女川原子力発電所 2 号炉 審査資料	
資料番号	02DS-4-1(改 3)
提出年月日	2023 年 12 月 19 日

女川原子力発電所 2 号炉
設置許可基準規則等への適合性について
(固体廃棄物処理系固化装置の固化材変更等)

2023 年 12 月
東北電力株式会社

第 5 図 地下一階機器配置図

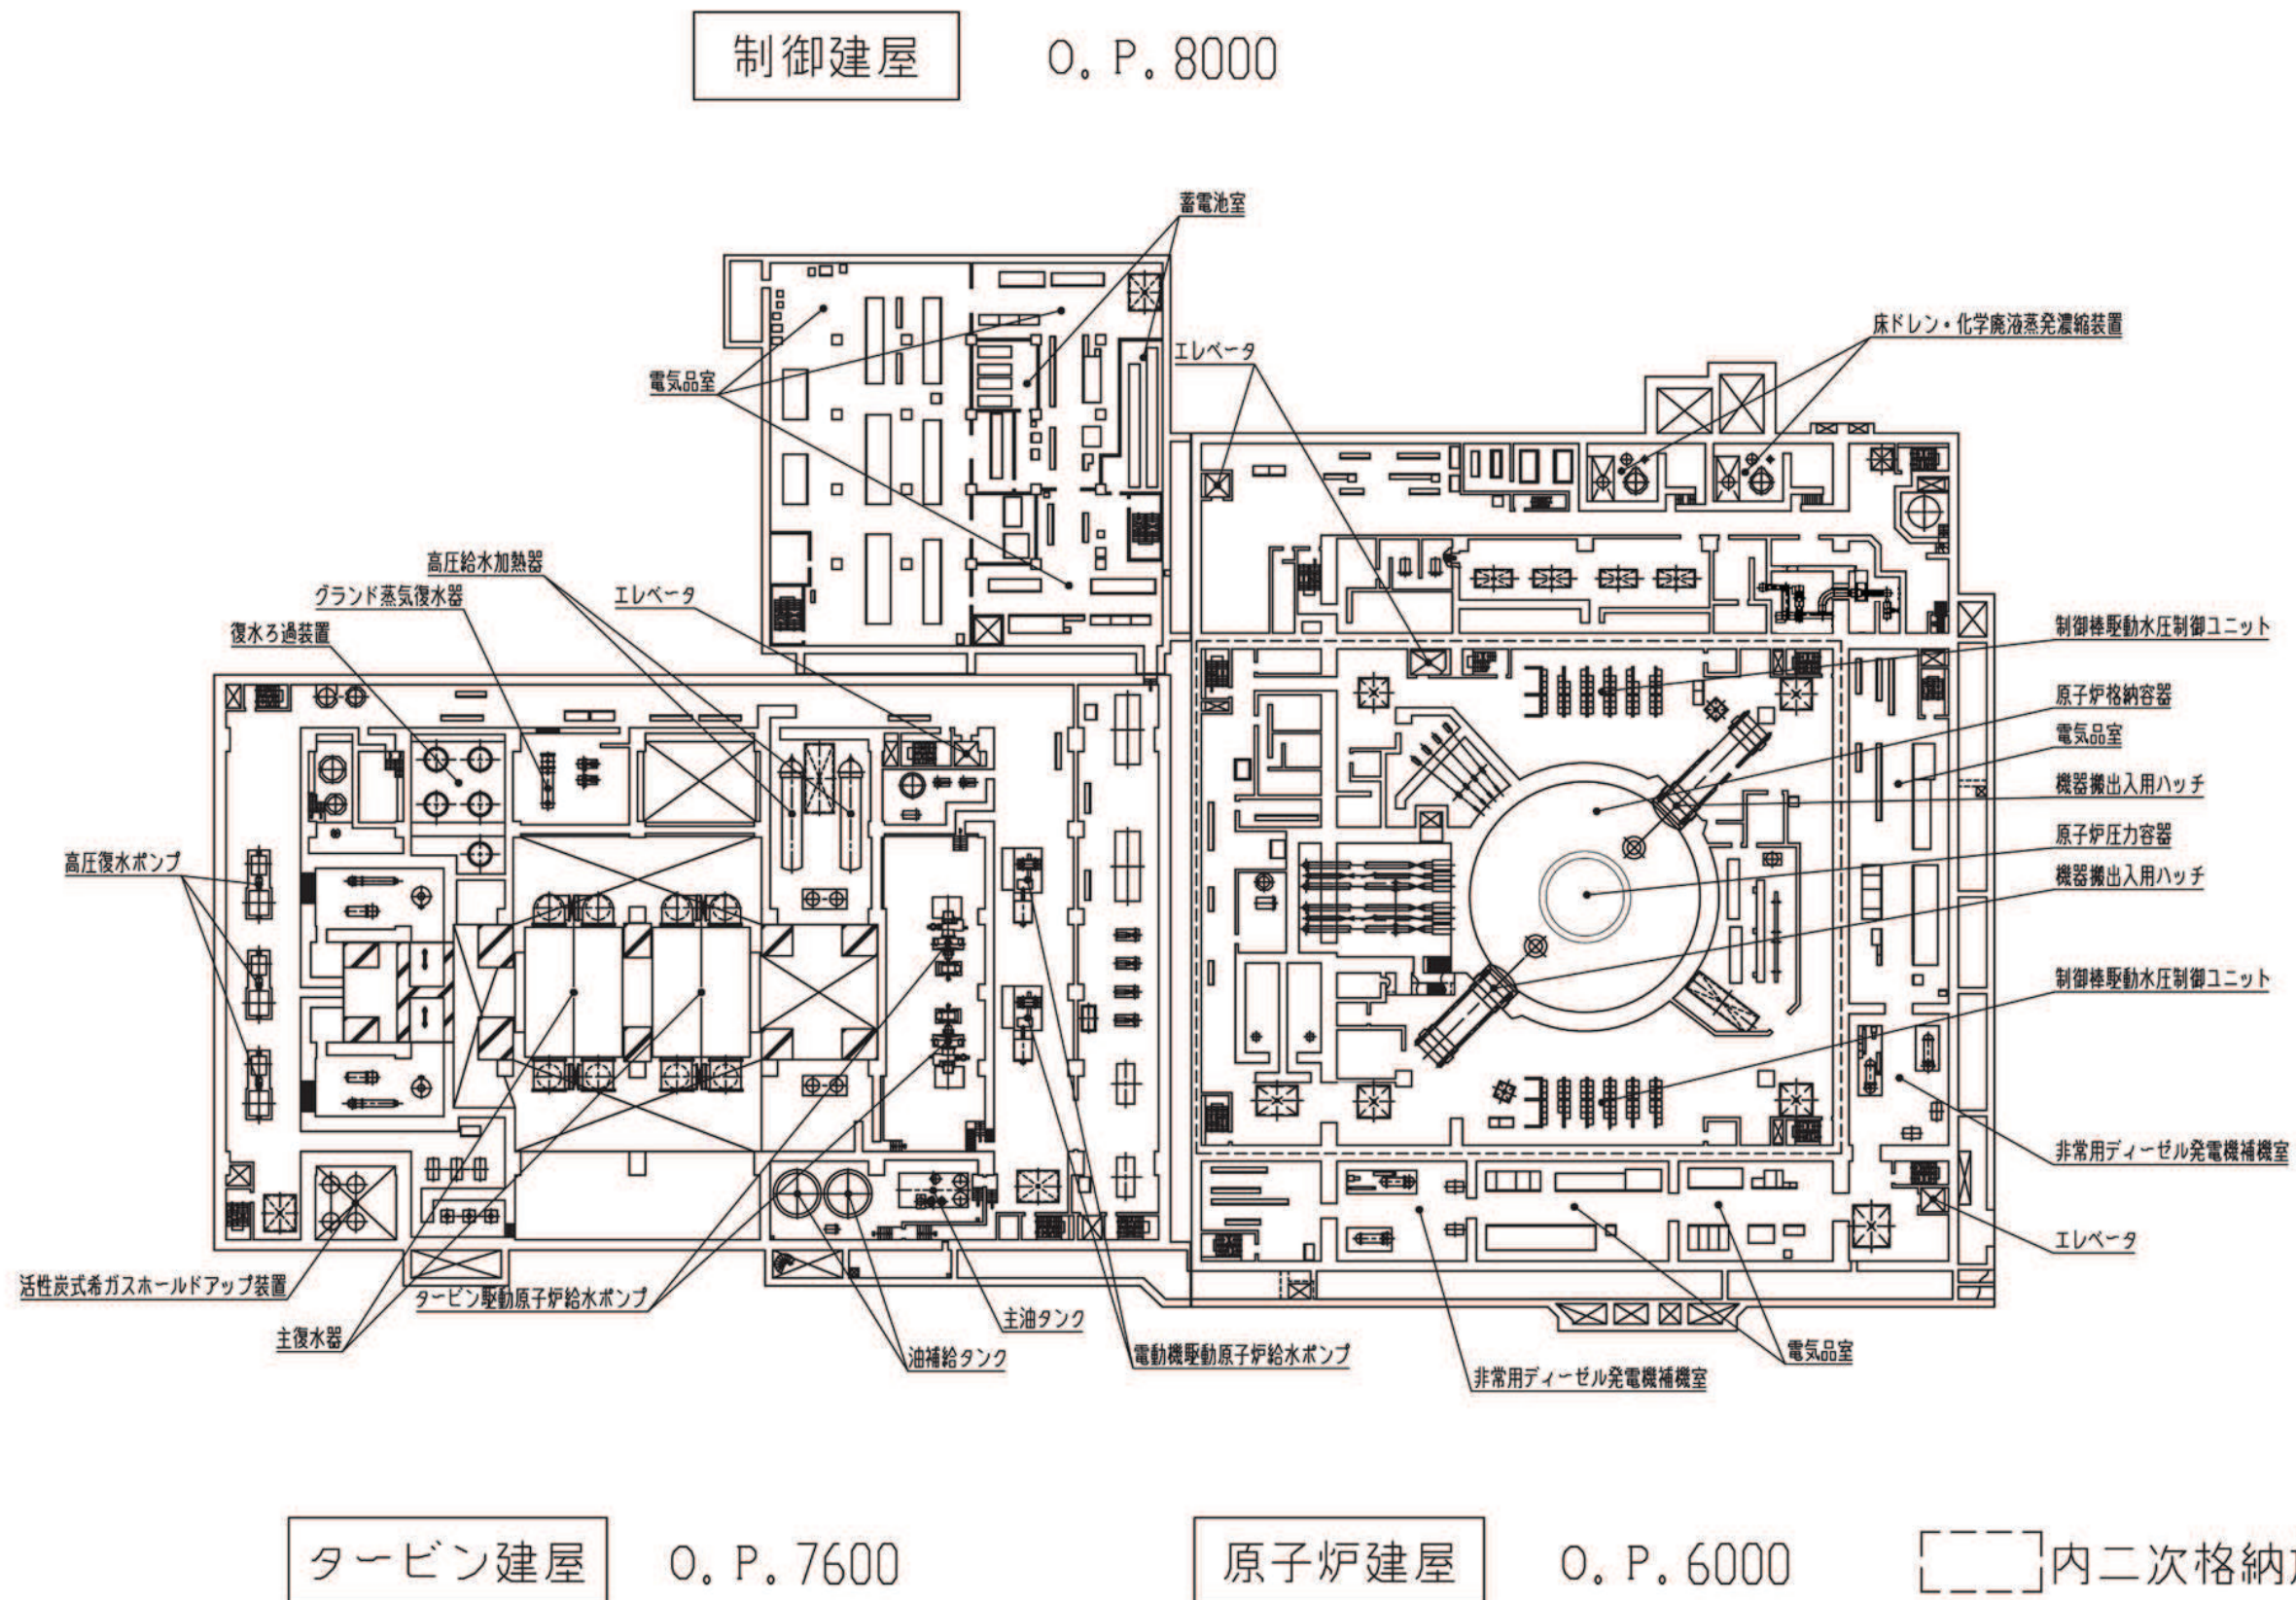
「第5図 地下一階機器配置図」を添付1のとおり変更する。

第 6 図 一階機器配置図

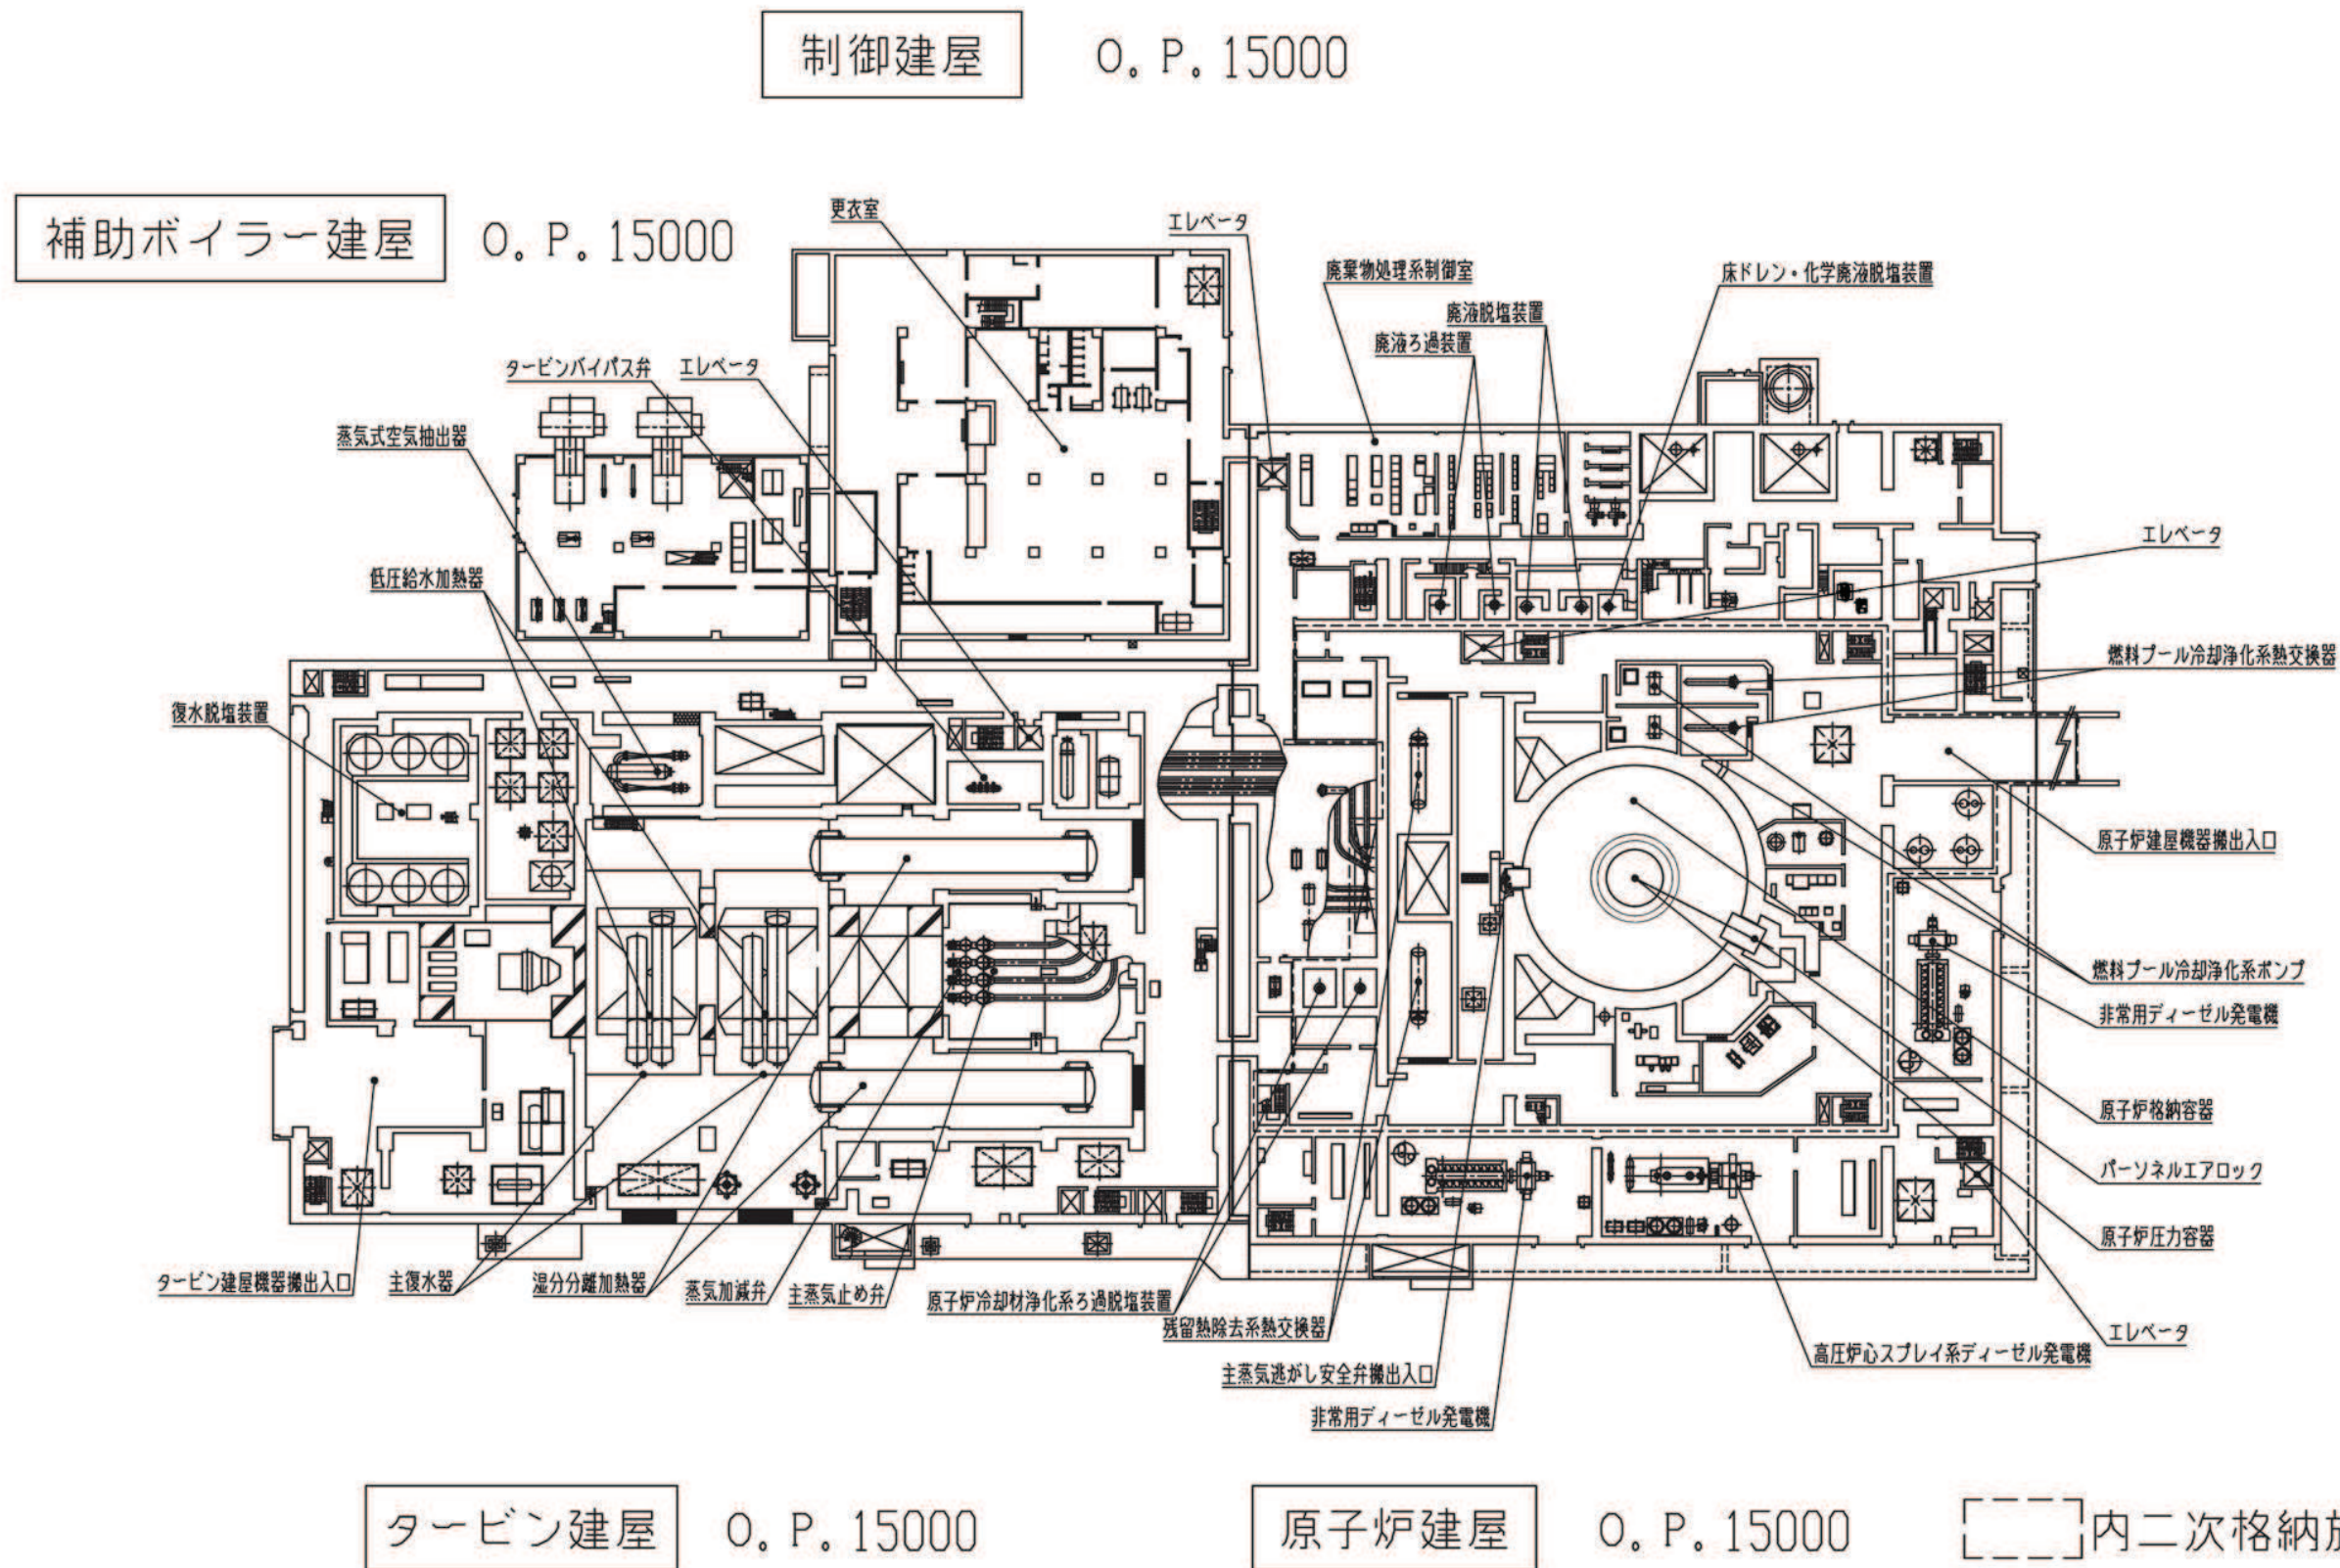
「第6図 一階機器配置図」を添付2のとおり変更する。

第 28 図 固体廃棄物処理系系統概要図

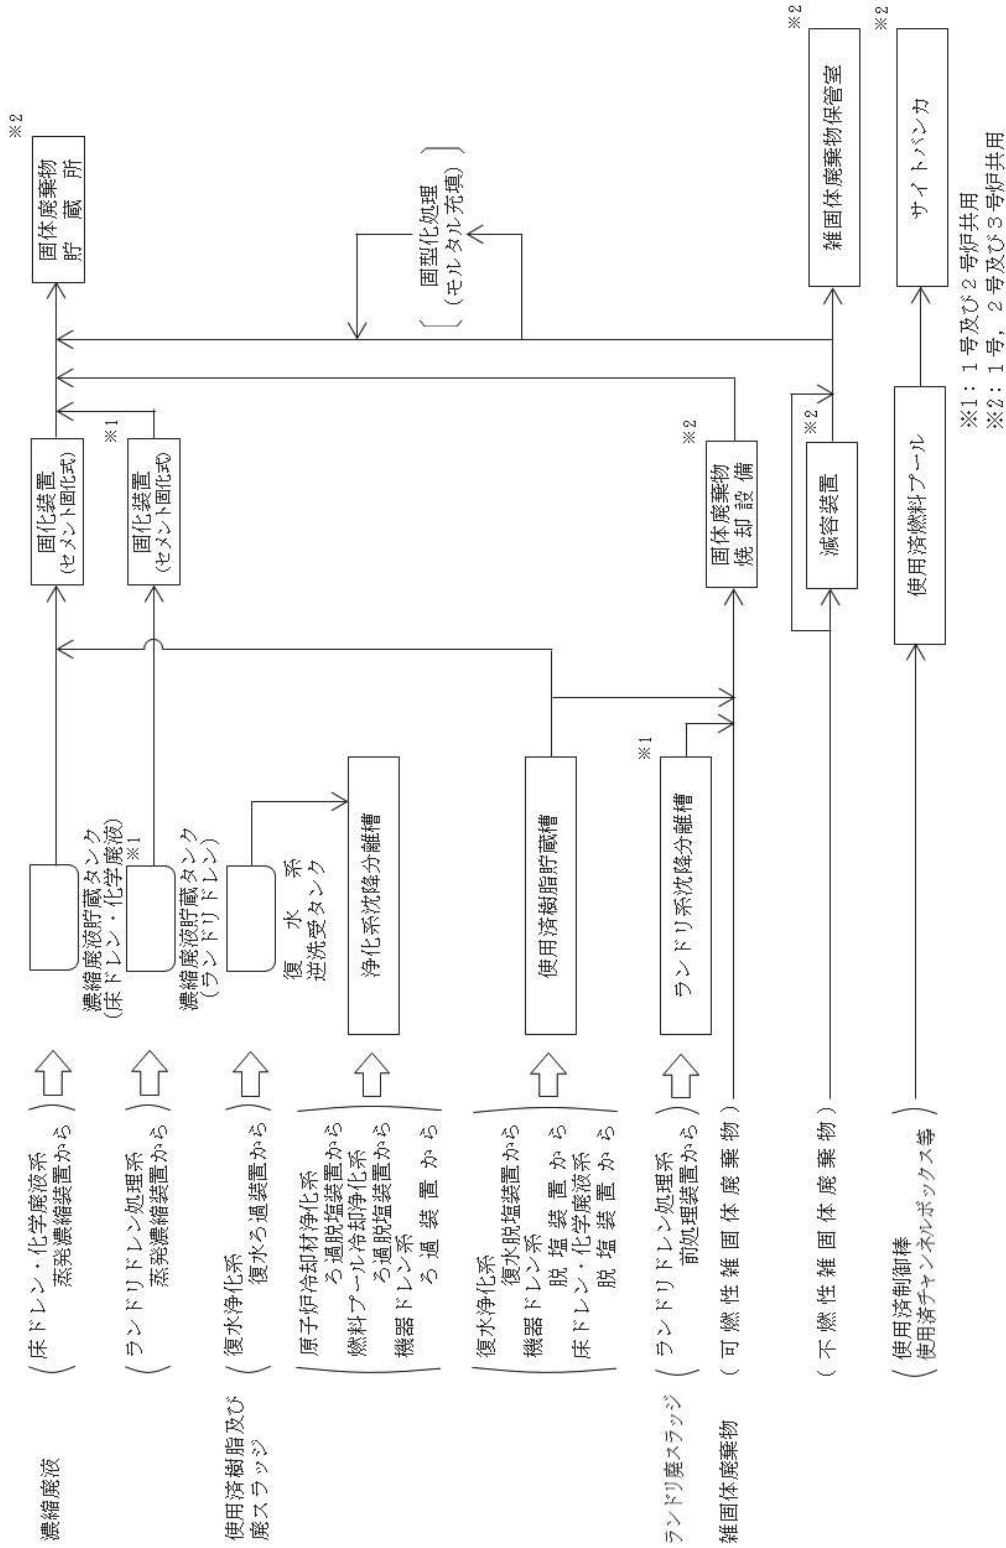
「第28図 固体廃棄物処理系系統概要図」を添付3のとおり変更する。
